Umweltbezogene Stellungnahmen

zum Vorentwurf des Bebauungsplans und
der örtlichen Bauvorschriften

„Oberloh I“

der Stadt Kirchberg an der Jagst

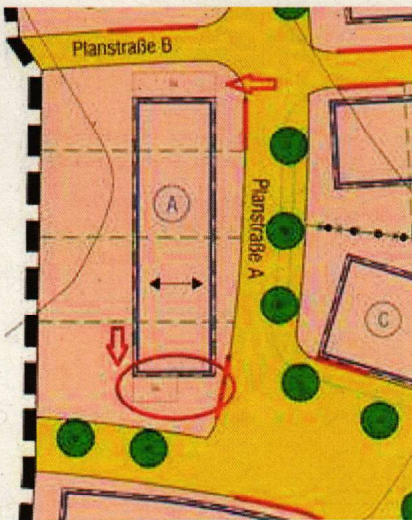
1. Das Garagenfeld (GA) im westlichen Baufeld A (südlicher Bauplatz) ist sehr gering gehalten.

Wir empfehlen, wie bei den anderen GA Feldern, dieses auf die gesamte Länge des Baufeldes zu ändern bzw. zumindest noch etwas zu vergrößern.

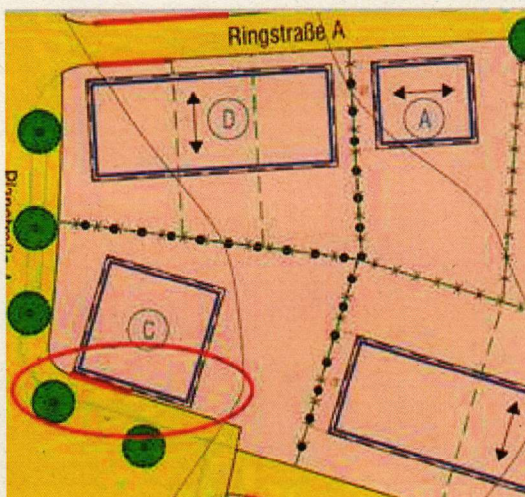
2. Das mittige Baufeld C wurde direkt an die Straße herangerückt. Alle anderen Baufelder halten zumindest einen geringfügigen Abstand zur Straße ein.
Wir empfehlen auch hier einen geringen Abstand mit dem Baufeld zur öffentlichen Verkehrsfläche zu halten.
